FORMATO		
ANALISIS DE PRECIOS UNITARIOS		
CÓDIGO	**PROCESO**	**VERSIÓN**
FO-GI-19	Gestión Integral de Proyectos	1

FECHA	29 de mayo de 2026		
NÚMERO DEL PROCESO	**IDU-LP-SGI-034-2021**	**CONTRATO No.**	**IDU-1839 DE 2021**
OBJETO	CONSTRUCCIÓN DE LAS VÍAS Y ESPACIO PÚBLICO ASOCIADO A LAS ZONAS INDUSTRIALES DE MONTEVIDEO Y PUENTE ARANDA EN LA CIUDAD DE BOGOTÁ D.C. GRUPO 3		
ITEMS DE LA PROPUESTA ECONÓMICA		**ITEMS NO PREVISTOS**	**x**

Descripción	**Unidad de medida**	**Cantidad**
EMPATES EN LÍNEA DE TUBERÍA EN PVC A AC 12". SUM E INST. (INCL ACOPLE UNIVERSAL R1- R2 D= 12", UNIÓN PVC U.M. D= 12", UNIÓN GIBAULT HD PARA AC CL. 25 D= 12", UNION DE REPARACIÓN D= 12 Y 1 METRO DE TUB PVC D= 12" RDE 21).	UN	2.00

fuente: Recorte plano ACU_DISEÑO_GR1_SG1_V6 Plano 1/8

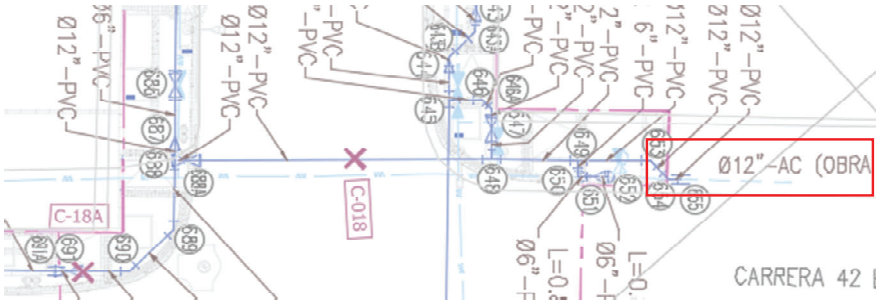
2- El presente precio no previsto es necesario de acuerdo con al diseño de acueducto y alcantarillado entregado por parte del IDU y aprobados por parte de la empresa de Acueducto mediante el comunicado 3050001-s-2025-002025 del 7 de enero del 2025 y el comunicado 3050001-s-2025-029555 del 30 de enero del 2025, en donde se evidencia la necesidad de este para conectar la red principal nueva con la red principal existentes en los limite de intervencion como se evidencia en el recorte del plano con su referencia a continuación.
